アペックスダイナミックスジャパン株式会社
〒812-0015
福岡県福岡市博多区山王 1-13-3
TEL : 092-451-1202 / FAX : 092-451-1106

低摩擦仕様 AT/ATB シリーズ入出力軸 シール仕様変更のお知らせ

写真 入出力軸シール 仕様変更概要

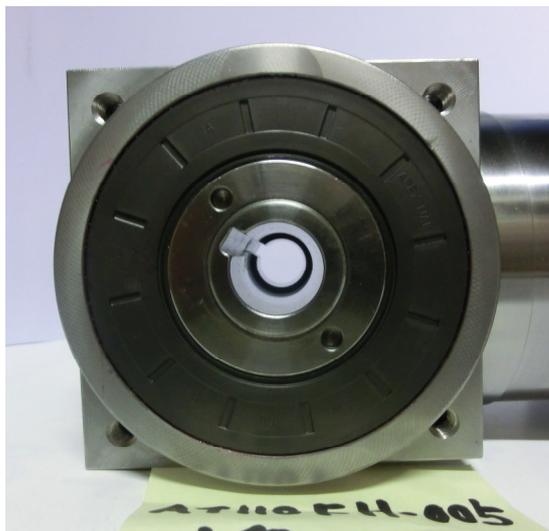
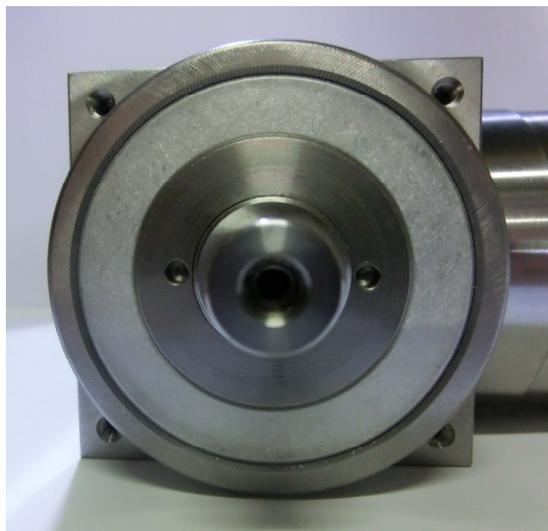
1. 対象製品
APEX 減速機 AT/ATB シリーズ 低摩擦 (Low Friction) 仕様
2. 変更内容
上記製品の入出力軸シール仕様として、非接触金属シールから接触式ゴムシールへ変更致します。
(標準仕様シールと低摩擦仕様シールにおきまして、製品外観上は同一となりますので、銘板型式内“(LF)”表記にてご確認ください)
3. 変更時期
2016年 9月 製造分より
※旧仕様品(非接触金属シール)をご希望の場合は、都度お問い合わせください。
在庫状況により、ご提供が可能な場合がございます。
4. 変更理由
グリースシール性向上のため
5. その他
ご不明点がございましたら、弊社へお問合せ下さいますようお願い申し上げます。
